COMITATO DI VALUTAZIONE DI IMPATTO AMBIENTALE

Perere n. 7 – seduta del 06 luglio 2020

OGGETTO: Giglio Srl - Sede Legale e operativa: via Triestina - Zona Industriale - Località Ponte Tezze - 30020 Torre di Mosto (VE)

Intervento: “*Richiesta di modifica autorizzazione impianto di recupero rifiuti pericolosi e non pericolosi – Determina n.507 del 23/02/2018*”. Procedura di verifica di assoggettabilità a procedura di VIA ai sensi dell’art.19 del D.Lgs. 152/06 e s.m.i.

Fig.3 – Planimetria con lay out di progetto

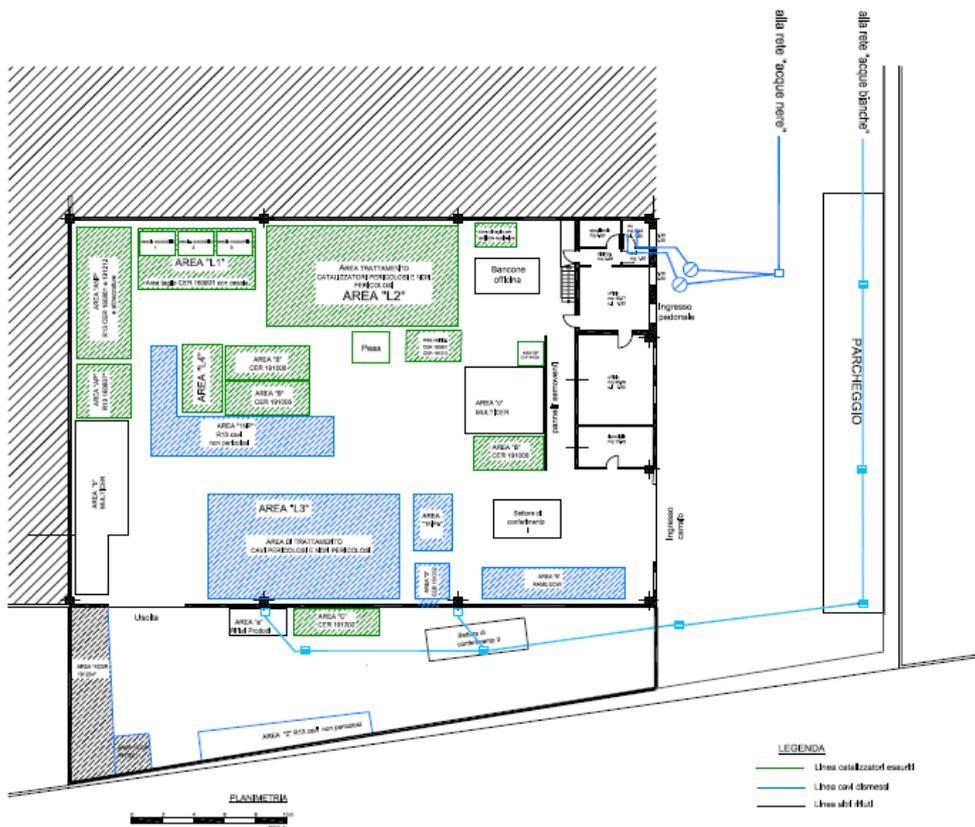
L'inserimento del macchinario porta all'identificazione di una nuova area di trattamento "L4 – Area di Trattamento catalizzatori non pericolosi", come evidenziato nella planimetria in figura 3, che rappresenta il lay out dell'impianto nello stato di progetto. Il nuovo trituratore consentirà di implementare la potenzialità dell'impianto nel trattamento dei rifiuti non pericolosi costituiti da catalizzatori esausti (CER 160801), facendo fronte alle esigenze di mercato. Il mulino sarà asservito da una cappa aspirante posta in prossimità della tramoggia collegata con tubazione Ø 200 mm al filtro a maniche a servizio del camino C1. Per le caratteristiche tecniche del nuovo trituratore si rimanda alla scheda tecnica allegata al progetto.

All'interno dell'area "L1" di figura 3 la ditta intende inserire una nuova cesoia coccodrillo in parallelo a quelle già esistenti e del tutto analoga alle stesse. Anche questa nuova cesoia sarà asservita dal sistema di aspirazione dell'aria direttamente collegato all'attuale sistema di aspirazione, abbattimento ed emissione associato al camino C1.

Le modifiche del lay-out, rappresentate nella sottostante figura, consistono in:

- Riduzione dell'area "c Multicer" per rilocalizzazione dell'area "B – CER 191006" rilocalizzata quale conseguenza della modifica di cui al punto 1);
- Rilocalizzazione dell'area "BP – CER 191005*";
- In forza della rinuncia al recupero dei cavi classificati come pericolosi, le aree "4NP" e "4P" vengono ricodificate come "4 CER 191204" e l'area "1P R13 cavi non pericolosi" viene ricodificata come Area 1NPa";

Fig.5 – Localizzazione ZPS IT3240029

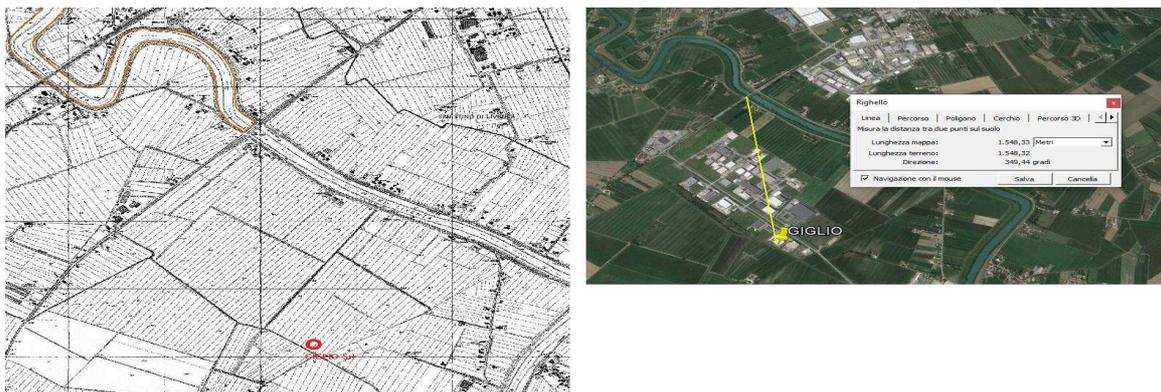
Come visto l'impianto è esterno a Siti della Rete Natura 2000. Il sito più prossimo all'area di intervento è la ZPS IT3240029 "Ambito fluviale del Livenza e corso inferiore del Monticano" distante circa 1.550 metri lineari, come rappresentato nella figura seguente.

In considerazione della distanza dell'impianto dal sito Natura 2000 in argomento e delle caratteristiche tecnico – gestionali (emissioni in atmosfera contenute, scarichi idrici a norma, emissioni acustiche nei limiti, trattamento dei rifiuti all'interno del capannone), il tecnico estensore della relazione di esclusione dalla VINCA esclude interferenze del progetto proposto con il Sito della Rete Natura 2000 in indagine, non evidenziando alcuna interazione tra lo stabilimento della ditta proponente e le specie faunistiche, anche migratorie, proprie del Sito IT3240029.
